**ПАСПОРТ ДОСТУПНОСТИ**  
**объекта социальной инфраструктуры (ОСИ)**  
**№ 373**

1.1. Наименование(вид) объекта муниципальное бюджетное дошкольное образовательное учреждение № 151 «Детский сад общеразвивающего вида с приоритетным осуществлением деятельности по художественно – эстетическому направлению развития воспитанников»

1.2. Адрес объекта 650066, г. Кемерово, пр. Октябрьский, д.29, 8(384-2) 52-43-29,

**АКТ ОБСЛЕДОВАНИЯ**  
**объекта социальной инфраструктуры**  
**К ПАСПОРТУ ДОСТУПНОСТИ ОСИ**  
№ \_\_\_\_\_

План-схема размещения функционально-планировочных элементов  
МДОУ "Детский сад № 151"  
г. Кемерово пр-т Октябрьский, 29

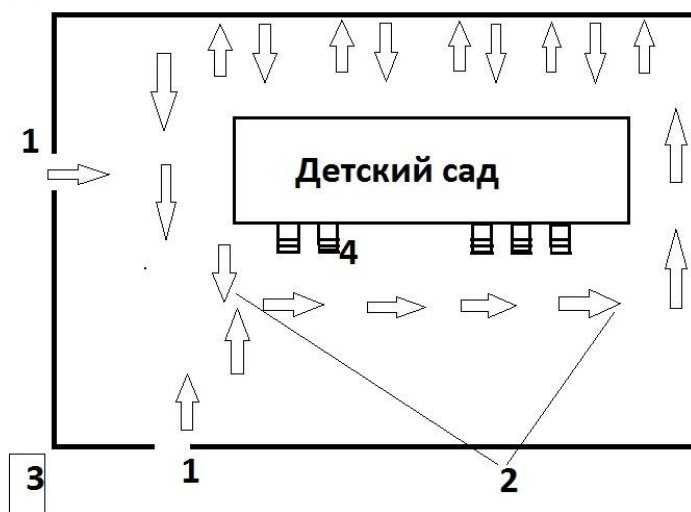
1.1	Входы на территорию	есть	1	1-6	1. Отсутствуют доступные элементы информации об объекте.	Все	1. Организация доступных элементов информации об объекте.	индивидуальное решение с ТСР

1.2	Пути движения на территории	есть	2	7-11	1. Отсутствуют тактильные средства на покрытии пешеходных путей. 2. Бордюры по краям пешеходных путей: высота менее 0,05 м. или отсутствуют. 3. Бортовой камень на пересечении тротуаров с проезжей частью, вдоль газонов и озелененных площадок, примыкающих к путям пешеходного движения - высота не более 0,04 м	С  К,О,С.  К	1. Монтаж тактильных средств на покрытии пешеходных путей. 2. Монтаж бордюрного камня в соответствии с требованиями. 3. Монтаж бордюрного камня в соответствии с требованиями	ремонт (текущий, капитальный)

1.3	Лестница (наружная)	нет	---	---	----	---	----	---
1.4	Пандус (наружный)	нет	---	---	----	---	----	---
1.5	Автостоянка и парковка	есть	3	12	1. Отсутствуют площадки для остановки специализированных средств общественного транспорта для инвалидов размещаются не далее 100 м от входов в общественные здания для МГН	Все	1. Организация площадки для остановки специализированных средств общественного транспорта для инвалидов.	ремонт (текущий, капитальный)
	ОБЩИЕ требования к зоне	есть	1,2,3	1-17	1. Передвижение МГН по участку к зданию затруднено (разбито асфальто-бетонное покрытие). 2. Информационная поддержка на всех путях движения МГН –отсутствует. 3. Отсутствуют места отдыха на территории.	Все	1. Восстановление асфальто-бетонного покрытия. 2. Организация информационной поддержки на всех путях движения МГН. 3. Организация мест отдыха на участке.	ремонт (текущий, капитальный)
